**Forum mondial de l'harmonisation
des Règlements concernant les véhicules**

Groupe de travail des dispositions générales de sécurité

**Amendements aux Règlements sur les véhicules fonctionnant au gaz :
Règlement ONU n° 110 (Véhicules alimentés au GNC ou au GNL)****Proposition de complément 1 à la série 06 d'amendements
au Règlement ONU n° 110 (Véhicules alimentés au GNC
ou au GNL)****Communication de l'expert de l'European Association of Automotive
Suppliers***

Exemple 1

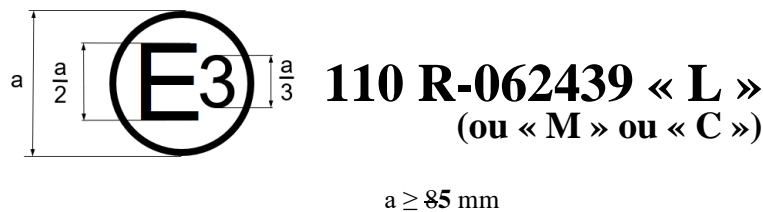
(Voir le paragraphe 7.2 du présent Règlement)

La marque d'homologation ci-dessus, apposée sur un organe GNC ou GNL, indique que cet organe a été homologué en Italie (E 3), en application du Règlement ONU n° 110, sous le numéro d'homologation 062439. Les deux premiers chiffres de ce numéro indiquent que l'homologation a été délivrée conformément aux dispositions du Règlement ONU n° 110 tel que modifié par la série 06 d'amendements.

Exemple 2

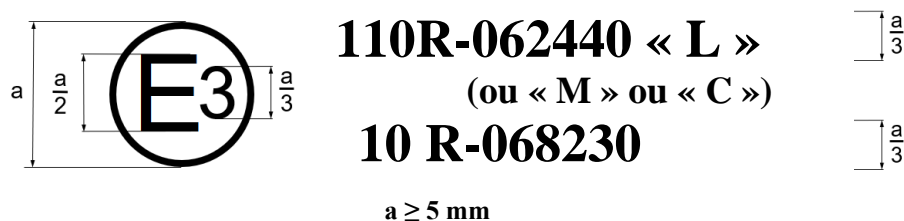
(Voir le paragraphe 7.4.3 du présent Règlement)

La marque d'homologation ci-dessus, apposée sur un organe GNC ou GNL, indique que cet organe a été homologué en Italie (E 3), en application du Règlement ONU n° 110, sous le numéro d'homologation 062440, et en application du Règlement ONU n° 10¹, sous le numéro d'homologation 068230. Les deux premiers chiffres du

premier numéro indiquent que l'homologation a été délivrée conformément aux dispositions du Règlement ONU n° 110 tel que modifié par la série 06 d'amendements.

Les deux premiers chiffres du second numéro indiquent que l'homologation a été délivrée conformément aux dispositions du Règlement ONU n° 10 tel que modifié par la série 06 d'amendements. ».

« 7.4.3 Si l'organe est conforme à un type d'organe homologué en application d'un ou de plusieurs autres Règlements ONU, et si les différentes homologations ont été délivrées par le même pays, il n'est pas nécessaire de répéter le symbole prescrit au paragraphe 7.4.1 pour le pays en question ; en pareil cas, les numéros de Règlement et d'homologation ainsi que les symboles additionnels de tous les Règlements pour lesquels l'homologation a été accordée par le même pays doivent être inscrits les uns au-dessous des autres à droite du symbole prescrit au paragraphe 7.4.1. ».
